Oggetto **[ID_VIP: 7387]** Istanza per l'avvio del procedimento di Valutazione di Impatto Ambientale, ai sensi dell'art. 23 Progetto di un nuovo impianto agrifotovoltaico della potenza nominale di 47,5 MW, denominato "Ascoli Satriano Masseria San Potito", e relative opere di connessione alla RTN, integrato da impianto di accumulo energetico della potenza di 90 MW, da realizzarsi nei Comuni di Ascoli Satriano (FG) e Deliceto (FG).

Proponente: Whysol-E Sviluppo S.r.l.

Riscontro alla nota trasmessa dal MASE prot. n. 141404 del 07/09/2023

Fig. 1 - Estratto planimetrico elaborato su QGIS dalla DG ABAP Servizio V - il progetto in esame è cerchiato in rosso- gli impianti fotovoltaici/agri-voltaici in prossimità del progetto sono cerchiati in verde – in azzurro, gli UCP (masserie) più vicini all'area d'impianto.

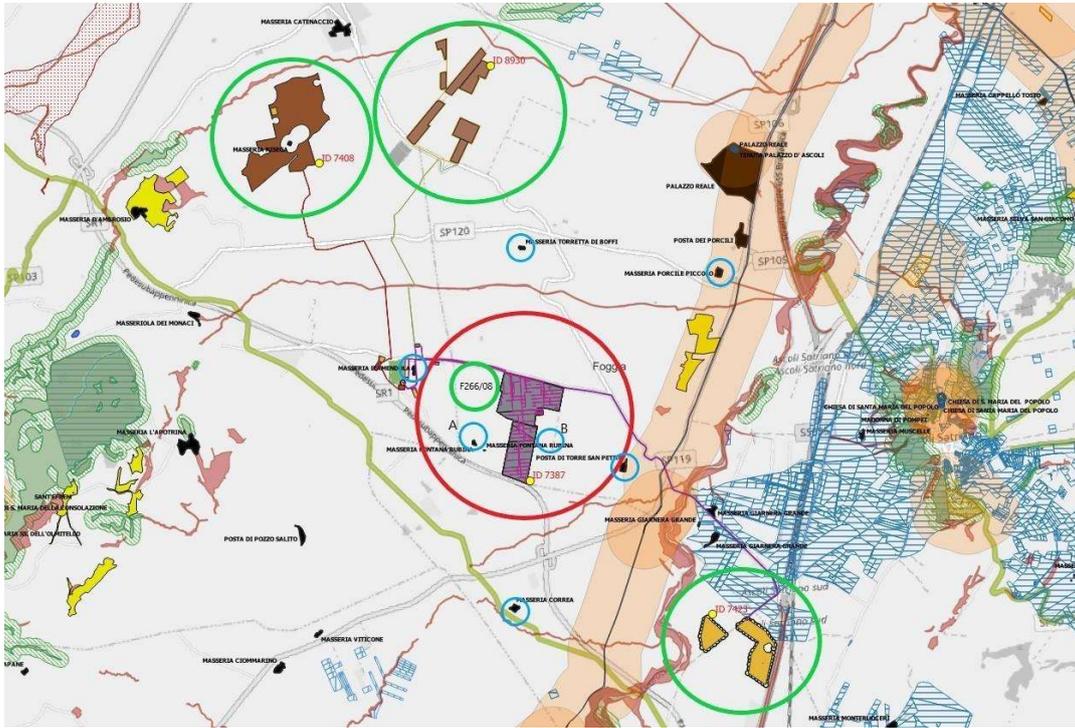
Contestualmente si evidenzia che il progetto presenta criticità in riferimento alla pianificazione paesaggistica regionale in quanto posto in prossimità delle Componenti Culturali insediative tutelate dal PPTR di seguito elencate:

- UCP - Componenti Culturali insediative – Aree di rispetto delle componenti culturali insediative (100m – 30m):
 - Masseria Fontana Rubina (figg.1-2 lettera A) posta a circa 500 m di distanza;

- Masseria Croglia (già masseria Piano Amendola figg.1-2 lettera B) posta a meno di 500 m di distanza;
 - Masseria Torretta di Boffi (Comune di Ascoli Satriano), 1,8 km a Nord dei confini di Impianto;

Fig. 3 - Estratto planimetrico dal sito

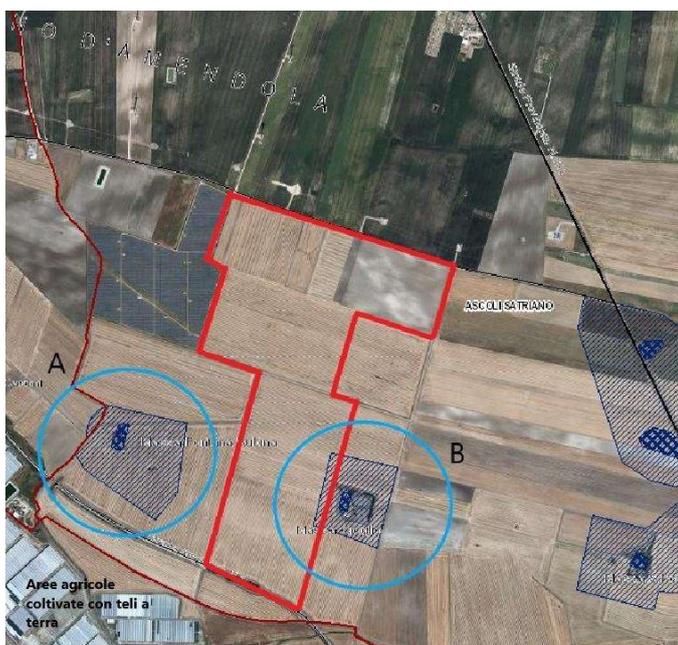
Si fa presente inoltre, come anche riportato nel parere endoprocedimentale trasmesso dalla Scrivente con prot. n. 7946-P del 16/05/2023, che l'intervento si colloca in aderenza ad un impianto fotovoltaico già realizzato ed identificato con il codice F/266/08 avente una superficie pari a circa 30 ettari: tenuto conto che l'impianto in esame andrà a coprire una superficie pari a circa 72 ettari, ne consegue che dall'unione dei due impianti si andrebbe a configurare un intervento complessivo pari a 102 ettari circa, aumentando significativamente l'impatto cumulativo e modificando profondamente il paesaggio agrario locale (Fig. 3).
